Gemeente  
Halderberge

## Nota van zienswijzen

#### Wijzigingsplan "Ruimte voor Ruimte Oude Steenstraat ong. tussen 3 en 5 Oud Gastel"

Registratiekenmerk: 473619

**Bebouwingsconcentratie Vierschaar/Kralen. Planlocatie aangegeven middels rode cirkel**

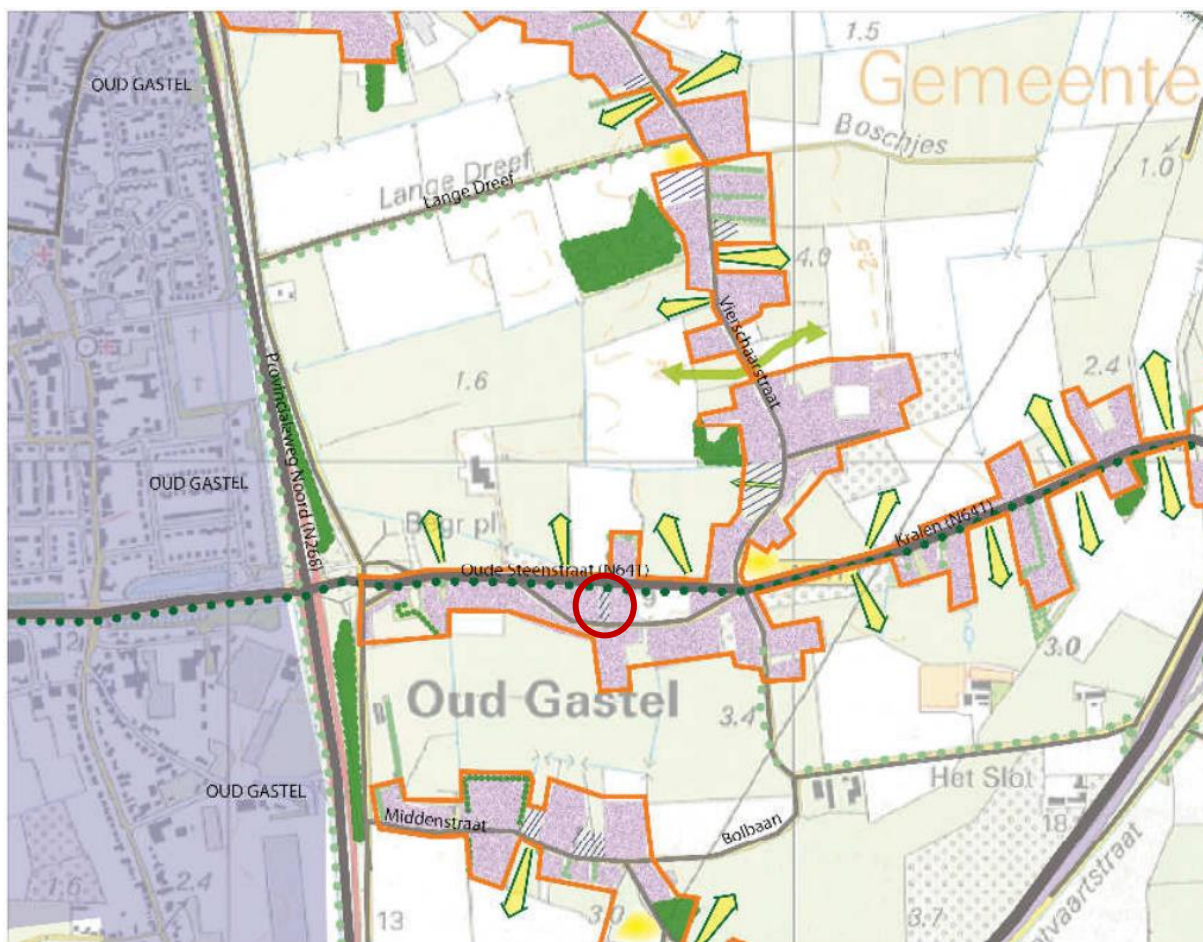
"De ontwikkeling van de gebiedsvisie voor dit gebied, waarbij de Oude Steenstraat voor verdichting in aanmerking zou komen, is naar onze mening niet geheel transparant gedaan. Eerder zijn in deze straat de grotere percelen aangeschreven met het verzoek om zgn "bouwblokken" te identificeren, welke een maximaal oppervlak mogen beslaan. De rest van het perceel wordt dan voortaan als landbouwgrond geïdentificeerd. Dit alles met de bedoeling om het landelijk karakter van de buurt te benadrukken. Vervolgens zien we nu de Oude Steenstraat van bestemming veranderen. Dit overigens zonder dat dit in het oorspronkelijke plan (wat wel de Vierschaarstraat behelste, maar niet de Oude Steenstraat) ooit vernoemd was. Wij hebben vraagtekens bij deze gebiedsvisie en zijn van mening dat deze niet terecht is. Dat roept dan ook de vraag op of inderdaad ruimte-voor-ruimte toepassing in deze straat mogelijk is."

In de Gebiedsvisie voor bebouwingsconcentraties Halderberge uit 2009 is deze locatie aangewezen als gebied voor verdere verdichting, met als voorwaarde dat het perceel landelijk wordt ingepast. Voor verschillende aangewezen locaties voor verdichting zijn te handhaven zichtlijnen aangegeven, om uitzicht op het agrarisch achterland te waarborgen. Dat is voor dit perceel niet het geval en wordt de toevoeging van een woning toegestaan. Door middel van een stedenbouwkundige studie is aangetoond dat er voldoende ruimte aanwezig is voor de inpassing van een woonkavel in een groene setting. Er is zorgvuldig omgegaan met het inpassen van de nieuwe woning in het landschap aan de hand van een landschappelijk inpassingsplan.
